#### **AUTOSTRADA A12 LIVORNO – CIVITAVECCHIA**

**PROGETTO DEFINITIVO: Completamento A12 – Cecina – Civitavecchia**

**Tratto: GROSSETO SUD – ANSEDONIA, Lotto 4 e Lotto 5B**

Oggetto: Osservazione di cui all'avviso SAT del 01.12.2016.

estratto STD 400-2 - Planimetria di progetto dal km 0+000,00 al km 1+ 760,00, particolare al Km. 1+400

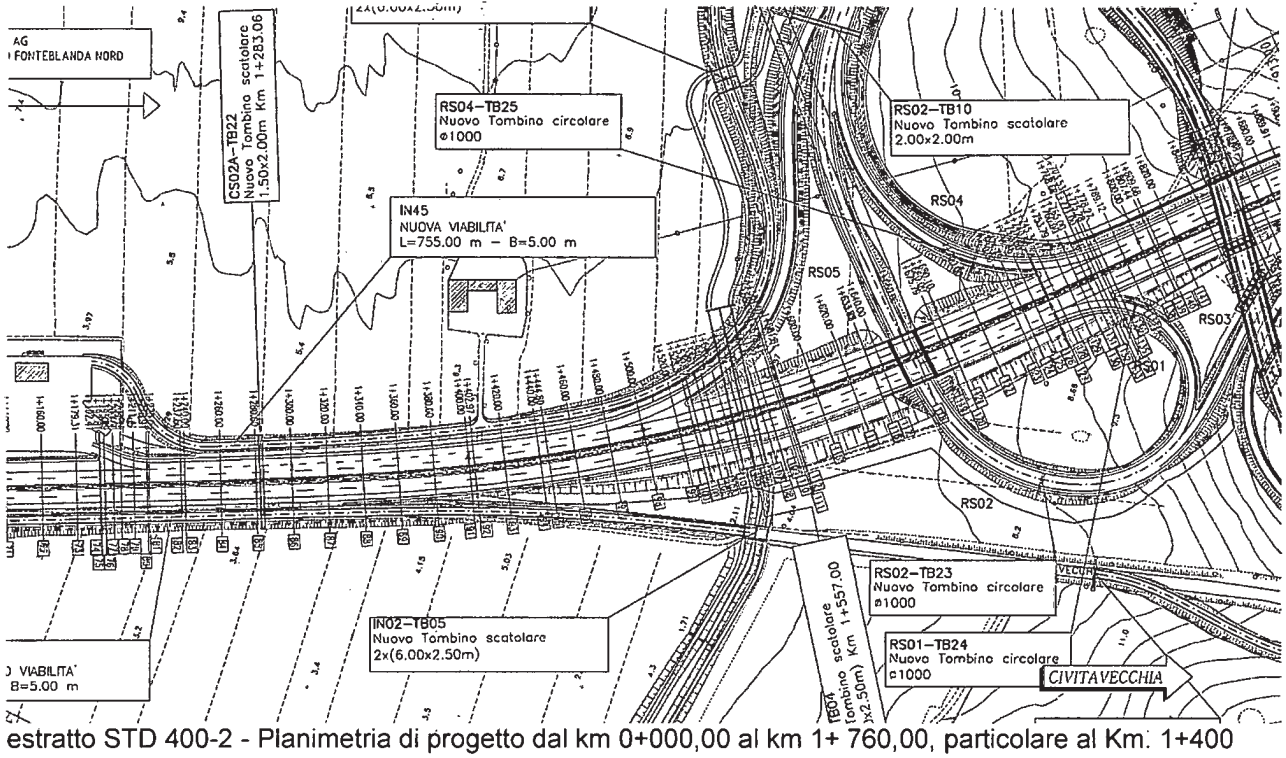
Come si rileva chiaramente dalla planimetria STD 400-2 l'autostrada è affiancata ad ovest da una complanare, la didascalica sulla tavola di progetto riporta:

Si rileva inoltre la complanare ad ovest IN02 di cui si è parlato a parte.

estratto STD 550 sezioni trasversali da 1 a 350 - sezione n. 91 alla progressiva km 1+400

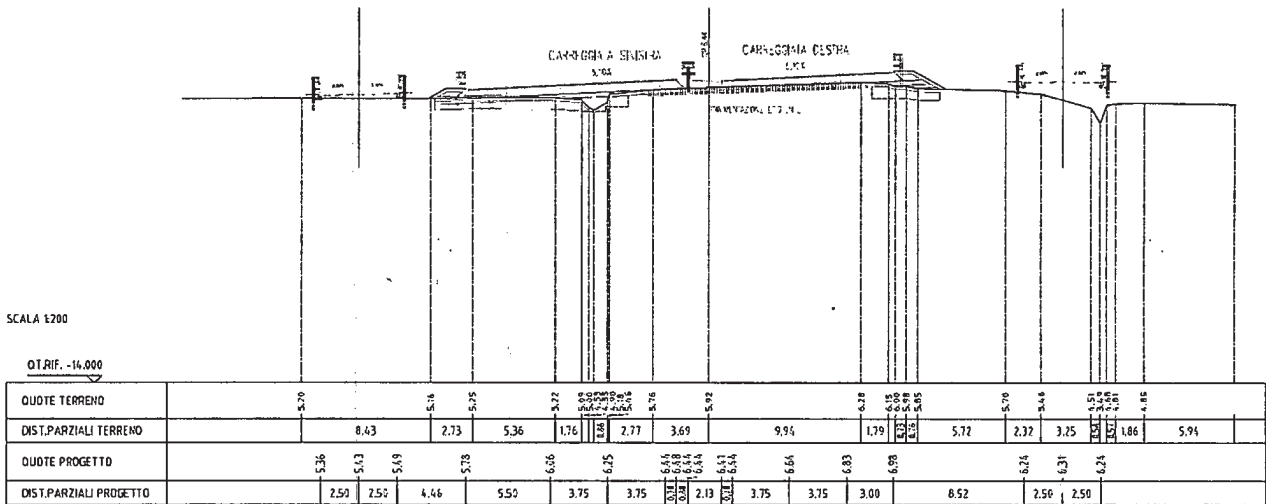
Come si rileva chiaramente dall'elaborato STD 550 sezioni trasversali da 1 a 350 - sezione n.91 alla progressiva km 1+400 è specificata la nuova complanare ad est della larghezza di mt.5,00 (quale spazio fisico tra due guardrail).

Si rileva una fossetta di minime dimensioni posta tra la sede autostradale e la complanare, con sponda inferiore (scarpata più bassa) verso la complanare.

La fossetta posta tra l'autostrada e la complanare, con sponda inferiore (scarpata più bassa) verso la complanare, fa sì che in caso di piogge abbondanti le acque si riversano sulla strada a quota inferiore ovvero la complanare.

La larghezza della complanare è notevolmente sottodimensionata rispetto alle norme tecniche che prescrivono per la Categoria F Strade Locali in Ambito Extraurbano larghezze non inferiori a mt. 9,00 se di tipo F1 e mt.8,50 se di tipo F2 – si veda al riguardo la fig. 3.6.h del c.d. Decreto Lunardi - (n.2 carreggiate di larghezza rispettivamente di mt.3,50 e mt. 3,25 e banchine ai lati di larghezza di mt.1,00).
